██████████	הוכן ע"י
██████████	עבור
05/07/2016	תאריך עריכה
04/07/2016	תאריך בדיקה

הנדון: חוות דעת וממצאי ביקורת ליקויי בנייה

דירה חדשה בזמן מסירה

תמונות אריחים פגומים ובעל הפרשי גובה

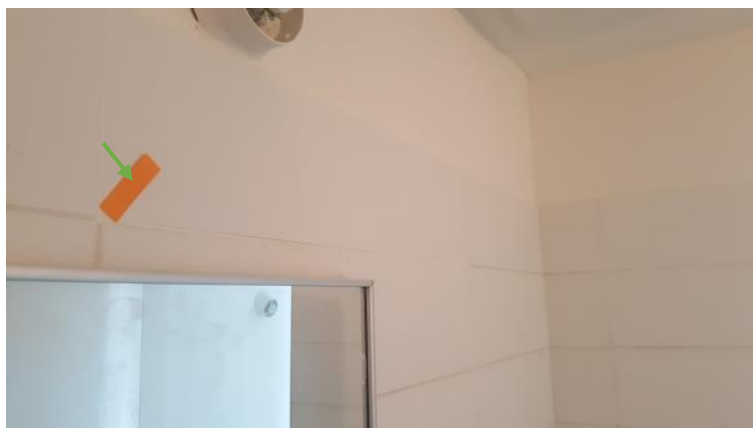
- בחדר א' – חדר ההורים, אריח ריצוף 1.
- בשירותי ההורים- 3 אריחי חיפוי.
- במבואת הכניסה- 2 אריחי ריצוף.
- במטבח- 2 אריחי ריצוף.
- בסלון- 2 אריחי ריצוף ופנל 1.
- בשירותים הכלליים- 3 אריחי חיפוי. (חיפוי דופן האמבטיה וחיפוי הצמוד לכיור)

- בסלון - אריח ריצוף 1.
- בשירותים הכלליים - 2 אריחי חיפוי.

- יש לפרק ולפנות אריחים שהותקנו בצורה לקויה מבלי לפגוע באריחים הסמוכים.
- יש לרצף/לחפות עם אריחים מהסדרה הקיימת ובהפרשי גובה תקינים.
- יש לבצע עבודות ריצוף/מילוי משיקים בגוון המתאים ולנקות משאריות חומרים זרים.

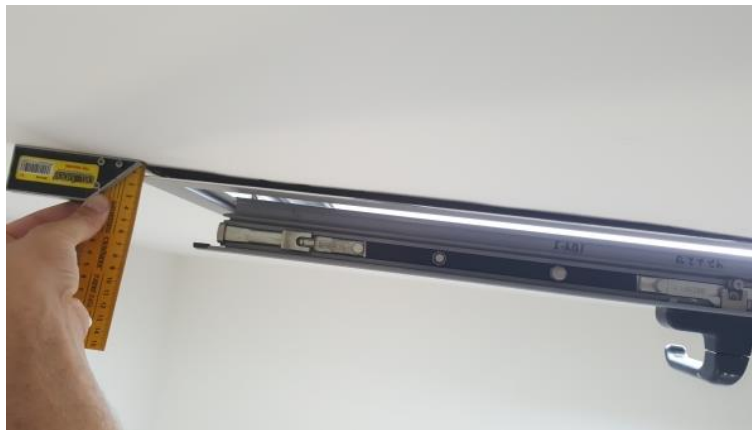
בחדר הממ"ד נמצא כי חלון ההדף הורכב בסטייה אופקית של מעל 1%, הדבר גורם לכך שהכנף נסגרת בגין כח המשיכה. כמו כן חלון הביטחון הפנימי הורכב בסטייה מישורית של 20 מ"מ וזאת מאחר וקיימות גליות בטיח (מפורט בסעיף 3.2).

דרוש להתייעץ עם המהנדס האחראי ע"מ לאבחן את הנושא, כמו כן יתכן שהדבר עלול להוות תנאי לאישור של הג"א הדרוש לקבלת טופס 4.

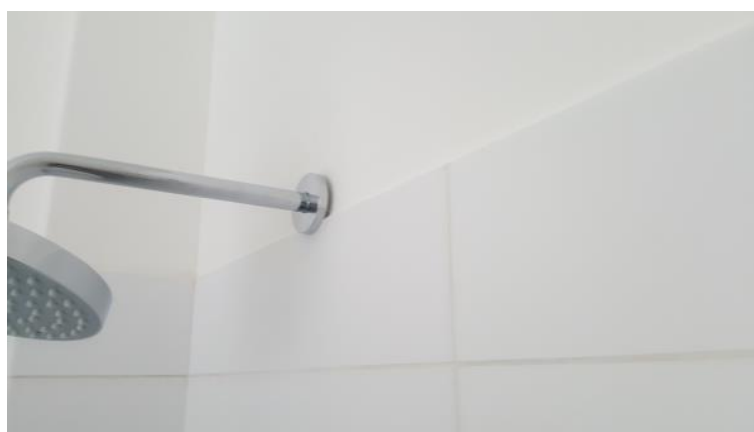
במרפסת טרם הותקן ברז מים, דרוש להשלים.

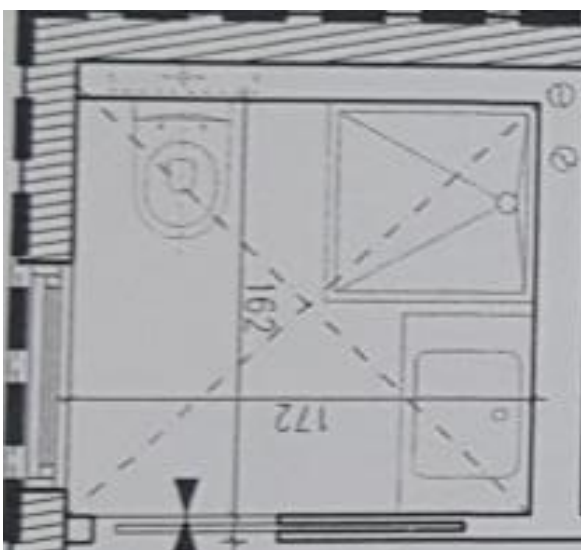
- נמצא כי האסלה בשירותי ההורים אינה מתפקדת.
 - נמצא כי באסלה שבשירותים הכלליים הניאגרה נוזלת.
- דרוש להסדיר את האסלות ולוודא תקינותן.

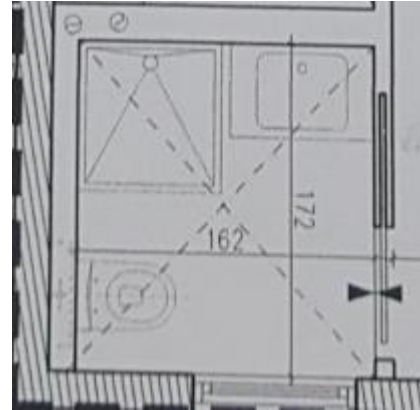
בחלון המטבח נמצא שמילוי המשיק החיצוני בין האלומיניום והגליף כשל ומרוח באופן לא אסטטי.

דרוש להסיר את כלל המילוי בהיקף החלון ולבצע מילוי ע"י חומר גמיש ייעודי.

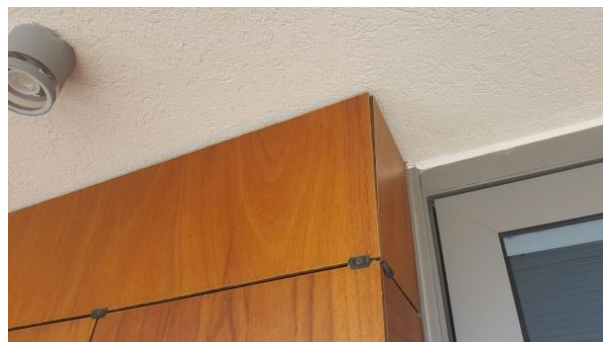
במרפסת נמצא כי החיפוי העליון הצמוד לוויטרינה בולט מהמישור, הדבר מהווה ליקוי אסטטי ובניגוד לת"י 789, טבלה 3:

דרוש ליישר את החיפוי- יש לפרק את החיפוי ולהרכיב בהתאם למישור.
